ANEXO 8: ALEGACIONES EsIA 2012

COPIA DE LAS DOCUMENTOS RECIBIDOS EN EL PERIODO DE INFORMACIÓN PÚBLICA 2015: ALEGACIONES E INFORMES A LAS CONSULTAS A LAS ADMINISTRACIONES AFECTADAS Y PERSONAS INTERESADAS

ASUNTO: Alegaciones al proyecto: Anteproyecto de Regulación Adicional de la Cuenca del Carrión y su Estudio de Impacto Ambiental

TÍTULO	Montes de UTILIDAD PÚBLICA
REGULACIÓN ADICIONAL DE LA CUENCA DEL CARRIÓN. ANTEPROYECTO EMBALSES DE LAS CUEZAS	Montes de U.P. nº 329, 425, 451, 454, 455, 456, 458, 459
PROMOTOR	VÍAS PECUARIAS
CONFEDERACIÓN HIDROGRÁFICA DEL DUERO.	<i>Cañada Real Leonesa Colada Cañada de las Vacas</i>
PROCEDIMIENTO ADMINISTRATIVO	ESPACIOS NATURALES PROTEGIDOS
Evaluación de impacto ambiental	Sin coincidencia
FASE DEL PROCEDIMIENTO	ESPACIOS NATURA 2000
Consulta pública del Estudio de impacto ambiental y proyecto	ZEC <i>Riberas del río Carrión y afluentes</i> (ES4140077)
ÓRGANO SOLICITANTE	ÁMBITOS PLANIFICACIÓN ESPECIES PROTEGIDAS
Servicio de Evaluación Ambiental y Auditorías Ambientales	Sin coincidencia
FECHA DE ENTRADA REGISTRO INTERNO	OTRAS FIGURAS E INSTRUMENTOS DE PROTECCIÓN
24 de septiembre de 2015	Flora catalogada
	OTRAS AFECCIONES AL MEDIO NATURAL
	Hábitats y e

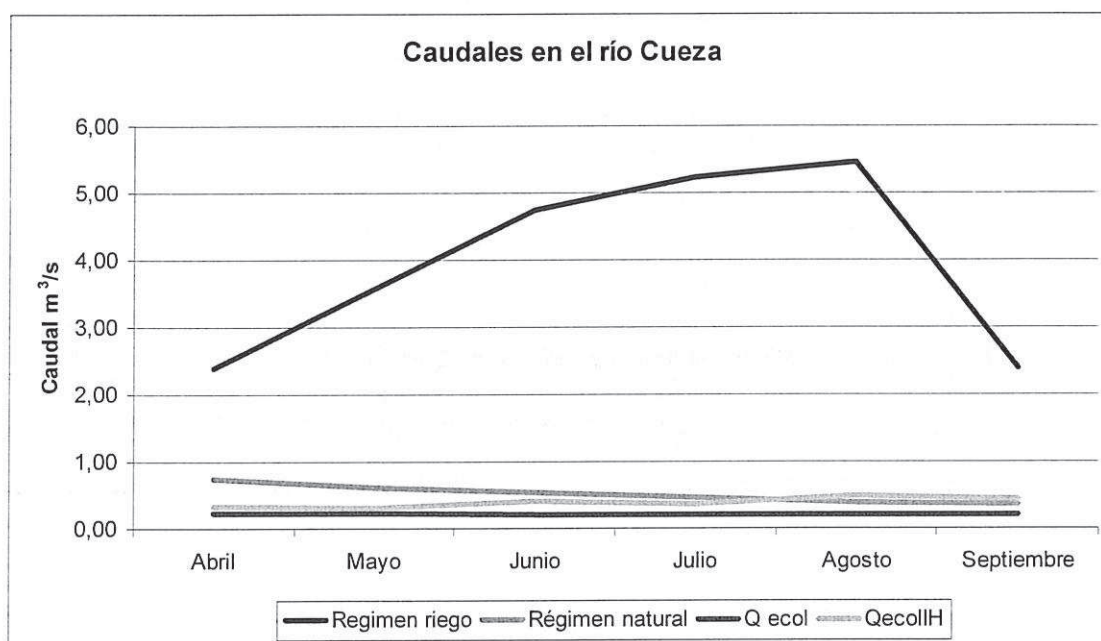
Se hacen dos propuestas de caudales ecológicos, uno para la masa 182 afectada por las nuevas presa en el Cuez a y otra para la masa 153 del Carrión. Respecto a la primera se reformula la propuesta de caudales ecológicos del Plan y se hace una nueva, que se desarrolla en el punto **8.6.6.3 Reformulación del caudal ecológico aplicable a la masa 182**. Esta propuesta da por buena la metodología de RAC del programa IHARIS, y presenta tres regímenes, para años secos, medios y húmedos.

Respecto a esta propuesta consideramos que no es idónea para resolver la alteración del régimen que se va a producir aguas debajo de los embalses cuando los tramos de los ríos sobre los que se proyectan las presas se utilicen como canales para trasportar el agua en la temporada de riego.

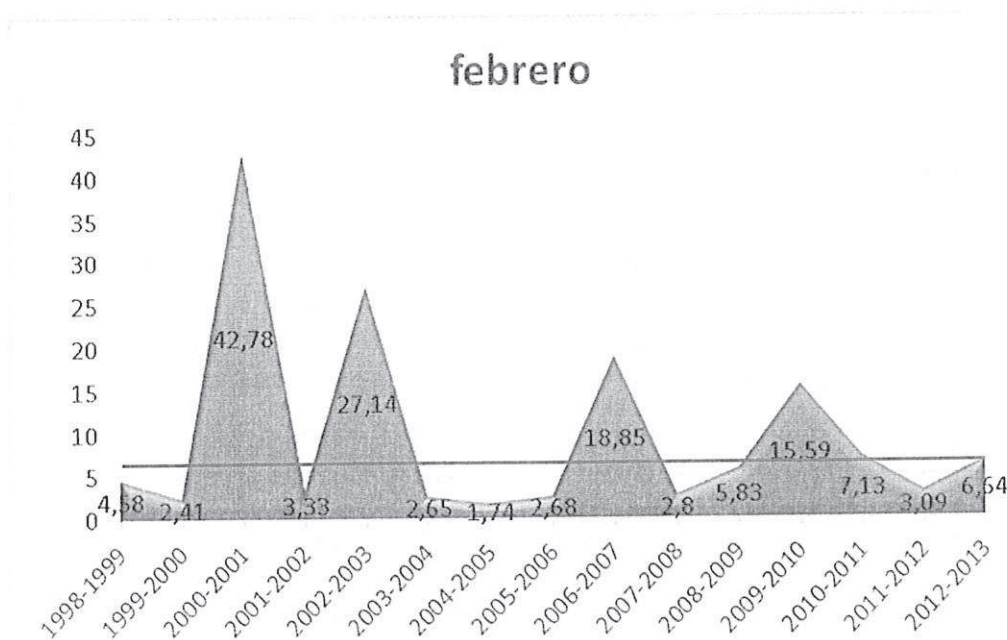
2^a. Se ha llevado a cabo el cotejo entre los caudales medios que pretenden derivarse (4 m³/s), el caudal ecológico aprobado en la Normativa del Plan Hidrológico 2015-2021 para el tramo afectado del río Carrión y los caudales medios mensuales registrados en la estación de aforos 2023 de la Confederación Hidrográfica del Duero situada en Celadilla del Río, unos tres kilómetros aguas arriba del punto de toma del proyecto en los que no existen aportaciones ni detracciones significativas. El resultado se sintetiza en la siguiente tabla:

A todas luces los caudales efectivamente circulantes por el río Carrión no cumplen las expectativas del proyecto. Los caudales medios de la serie 1998-2013 (sombreados en azul) registrados en octubre y noviembre no alcanzan a cumplir el caudal ecológico

Figura 2.- Litología y permeabilidad de la zona de actuación.

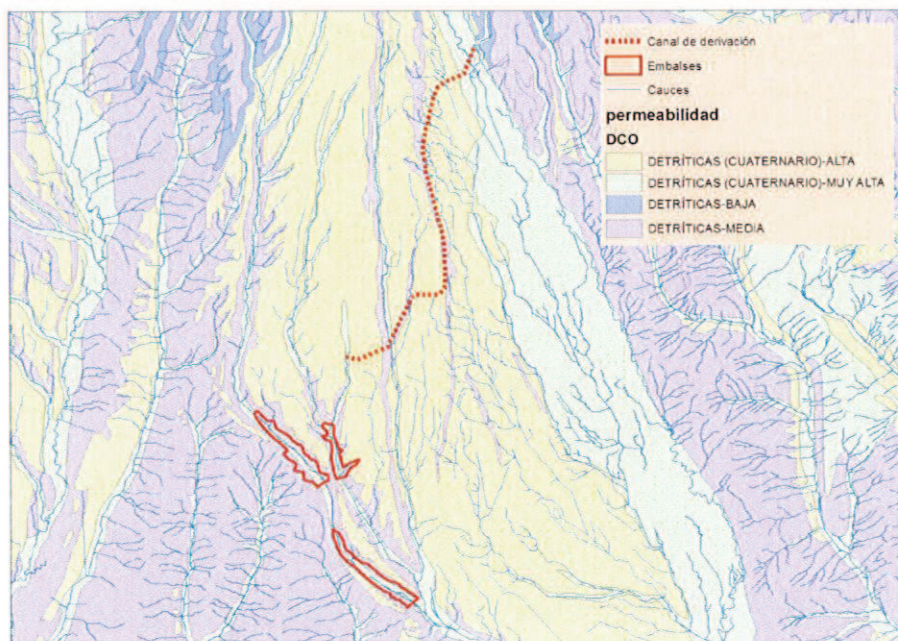
Este aspecto cobra especial importancia en este caso, puesto que, una vez consultado el mapa litoestratigráfico (ver figura 2), se comprueba que gran parte de la zona de actuación se sitúa sobre materiales detríticos cuaternarios de alta o muy alta permeabilidad, por lo que existe riesgo de afección a las aguas subterráneas.

Por lo tanto, para evitar el riesgo potencial de contaminación de las aguas, la zona de mantenimiento de la maquinaria deberá estar fuera del dominio público hidráulico y, en la medida de lo posible, de la zona de policía de cauces y de la zona situada sobre materiales de elevada permeabilidad. Se recomienda, además, que el mantenimiento de la maquinaria se realice en una zona habilitada para ello fuera de la zona de obras.
